ECE/TRANS/WP.29/2006/26  
19 décembre 2005

PROJET DE SÉRIE 02 D'AMENDEMENTS AU RÈGLEMENT No 107

(Véhicules des catégories M<sub>2</sub> et M<sub>3</sub>)

Transmis par le Groupe de travail des dispositions générales de sécurité (GRSG)

"Figure 1

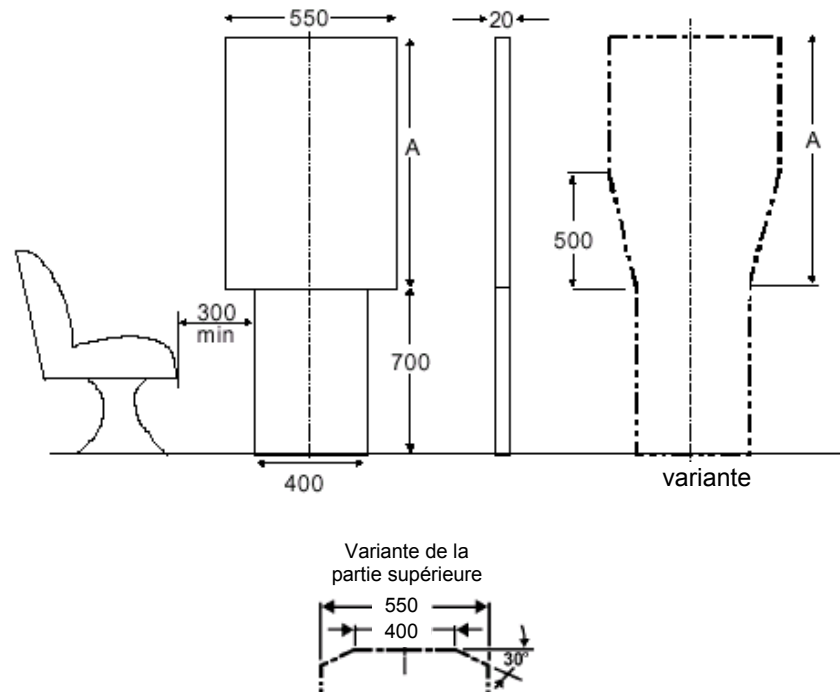
Figure 1, modifier comme suit:

ACCÈS AUX PORTES DE SERVICE

Variantes  
Classes I, II et III: A = 1 100 mm  
Classes A et B: A = 950 mm

Nombre de voyageurs	≤ 22 <sup>1/</sup>		> 22		
	A	B	I	II	III
Classe					
Dimension A (en mm)	950	700	1 100	950	850
Hauteur totale du double panneau	1 650	1 400	1 800	1 650	1 550

"Figure 5

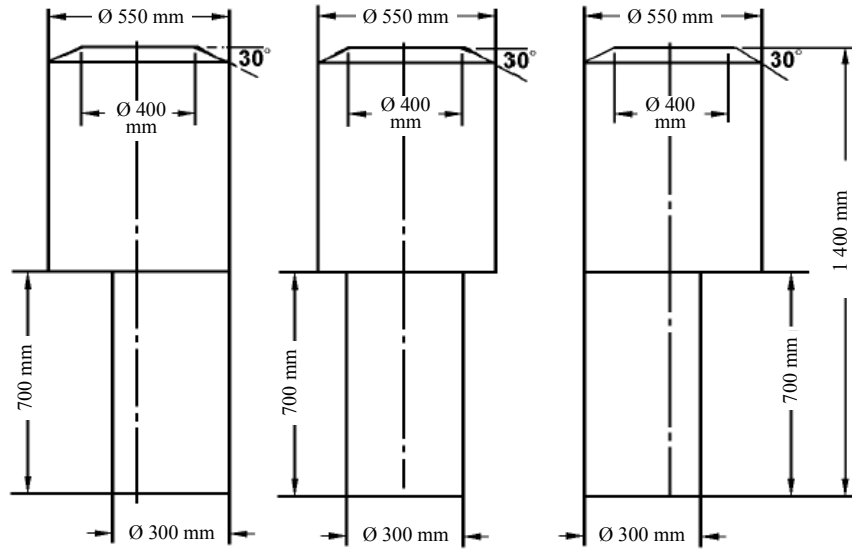
Figure 5, modifier comme suit:

ACCÈS AUX PORTES DE SECOURS

"Figure 6

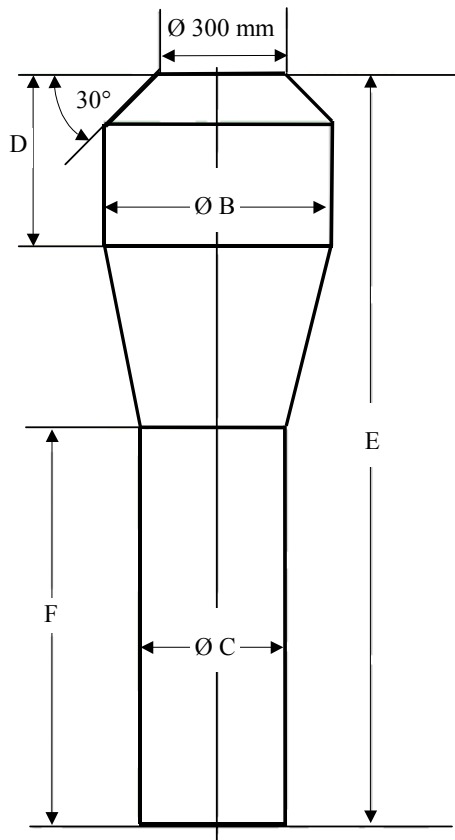
Figure 6, modifier comme suit:

ALLÉES

Véhicule à un étage						
Classe		B (mm)	C (mm)	D (mm)	E (mm)	F (mm)
A		550	350	500 <u>4/</u>	1 900 <u>4/</u>	900
B		450	300	300	1 500	900
I		550	450 <u>3/</u>	500 <u>4/</u>	1 900 <u>4/</u>	900
II		550	350	500 <u>4/</u>	1 900 <u>4/</u>	900
III		450	300 <u>2/</u>	500 <u>4/</u>	1 900 <u>4/</u>	900
Véhicule à deux étages						
I	LD	550	450 <u>3/</u>	500	1 800 <u>1/</u>	1 020 <u>1/</u>
	UD	550	450 <u>3/</u>	500	1 680	900
II	LD	550	350	500	1 800 <u>1/</u>	1 020 <u>1/</u>
	UD	550	350	500	1 680	900
III	LD	450	300 <u>2/</u>	500	1 800 <u>1/</u>	1 020 <u>1/</u>
	UD	450	300 <u>2/</u>	500	1 800	900

Figure 8, modifier comme suit:

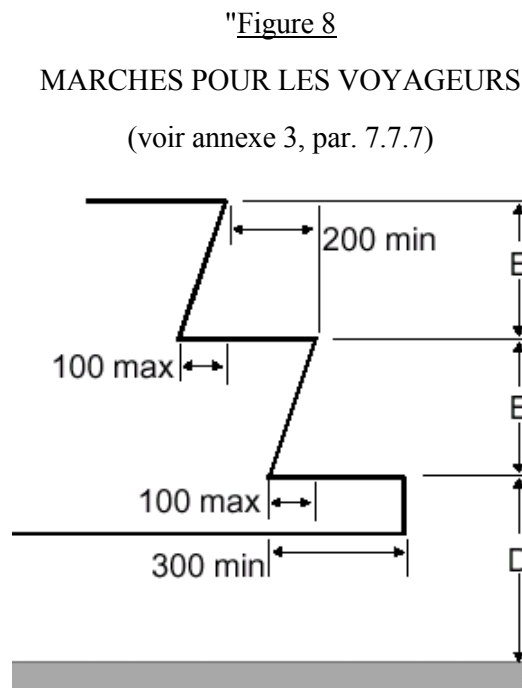
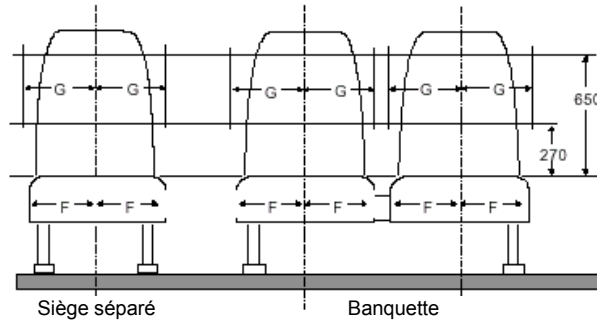
Classe		I et A	II, III et B
Première marche à partir du sol "D"	Hauteur max. (mm)	340 <u>1/</u>	380 <u>1/</u> , <u>2/</u> , <u>5/</u>
	Profondeur min. (mm)	300 <u>*/</u>	
Autres marches "E"	Hauteur max. (mm)	250 <u>3/</u>	350 <u>4/</u>
	Hauteur min. (mm)	120	
	Profondeur min. (mm)	200

1/ 700 mm dans le cas d'une porte de secours:

1 500 mm dans le cas d'une porte de secours de l'étage supérieur d'un véhicule à deux étages.

850 mm au plus dans le cas d'une porte de secours à l'étage inférieur d'un véhicule à deux étages.

Figure 9A

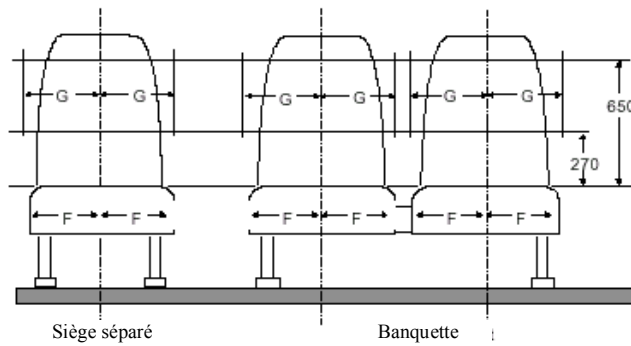
Figures 9 et 9A, modifier comme suit:

LARGEUR DES SIÈGES DES VOYAGEURS

G (en mm) min.	
F (en mm) min.	Banquette	Siège séparé
200	200	200

"Figure 15

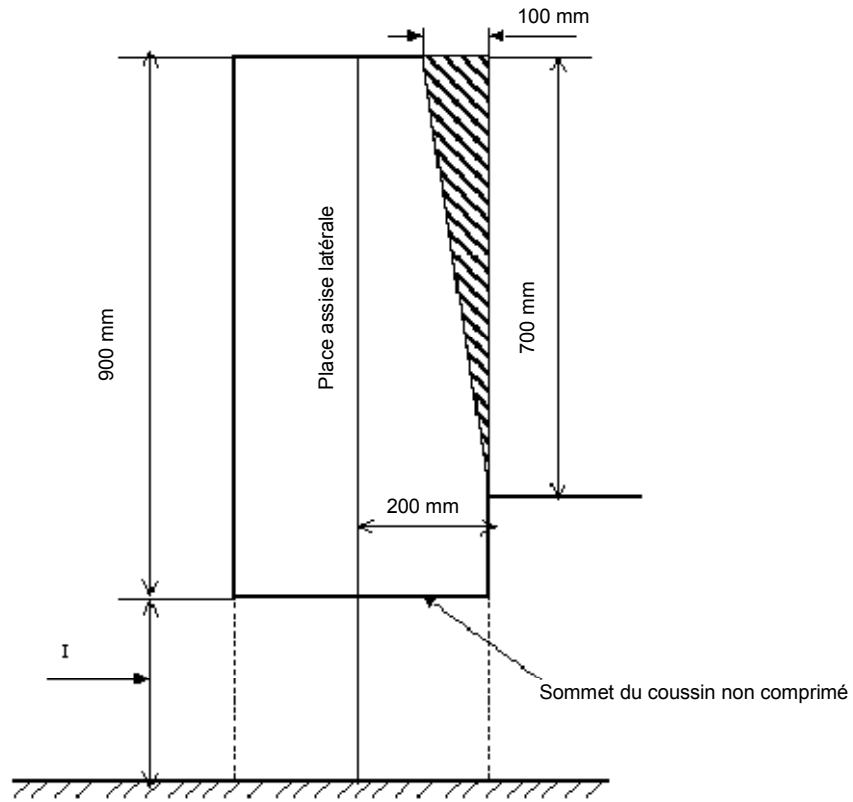
Figure 15, modifier comme suit:

EMPIÈTEMENT AUTORISÉ AU-DESSUS D'UNE PLACE ASSISE

I (mm)
400 à 500
(pour les classes A, B, I et II, 350 mm au moins au niveau du passage des roues et du ou des compartiments moteur)

"Figure 20

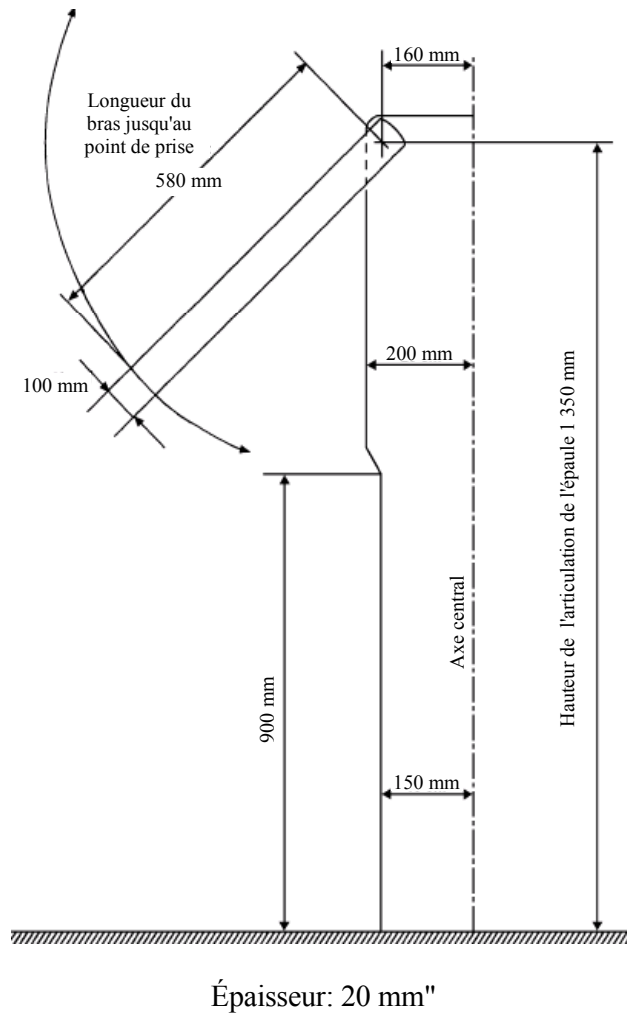
Figure 20, modifier comme suit:

DISPOSITIF D'ESSAI POUR L'EMPLACEMENT DES POIGNÉES DE MAINTIEN

"Figure 24

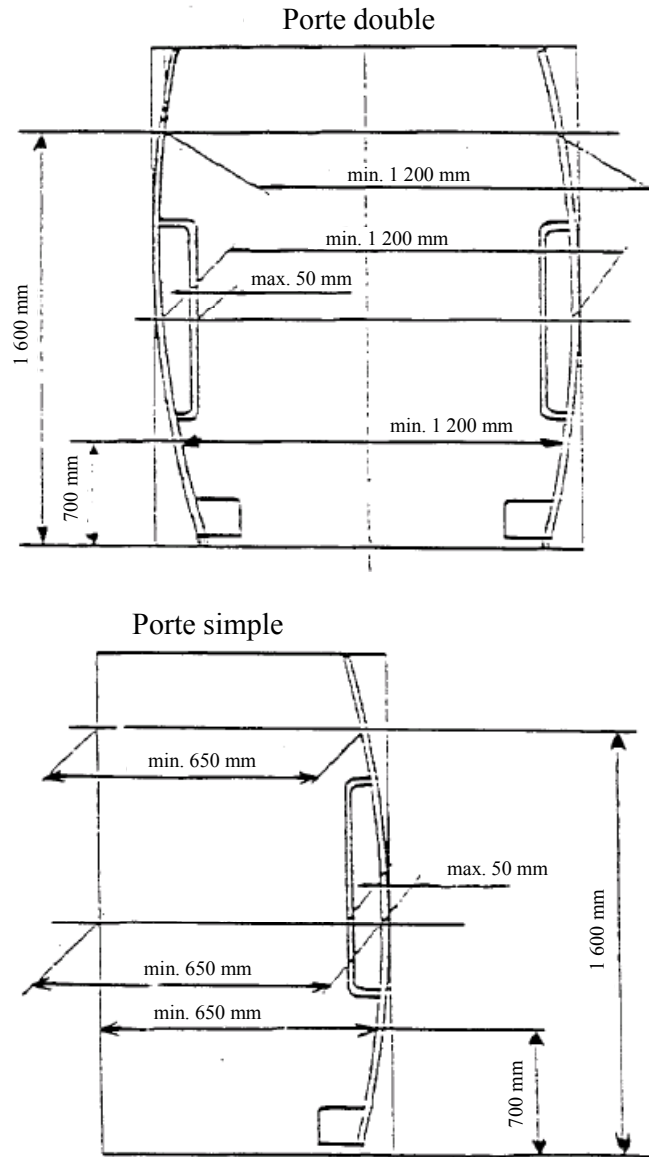
Ajouter les nouvelles figures 24 à 26, ainsi conçues:

LIBRE ACCÈS AUX PORTES DE SERVICE

Figure 25

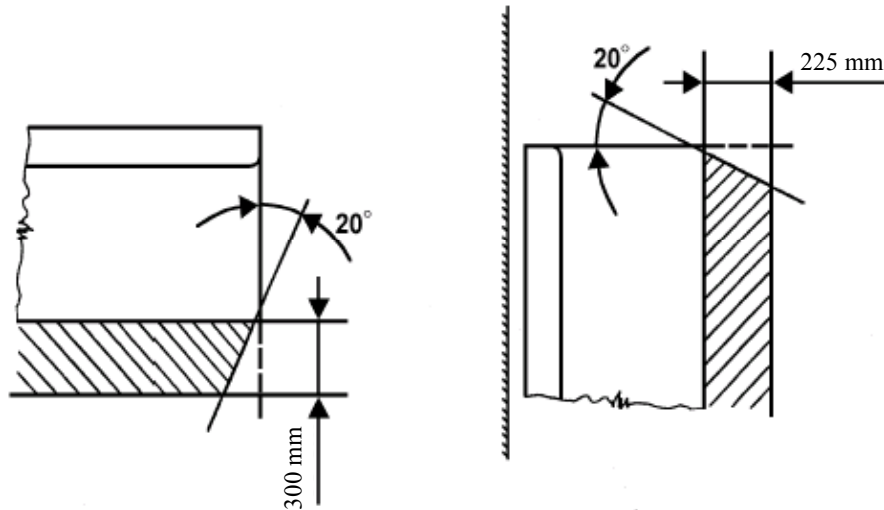
ESPACE POUR LES PIEDS DES VOYAGEURS
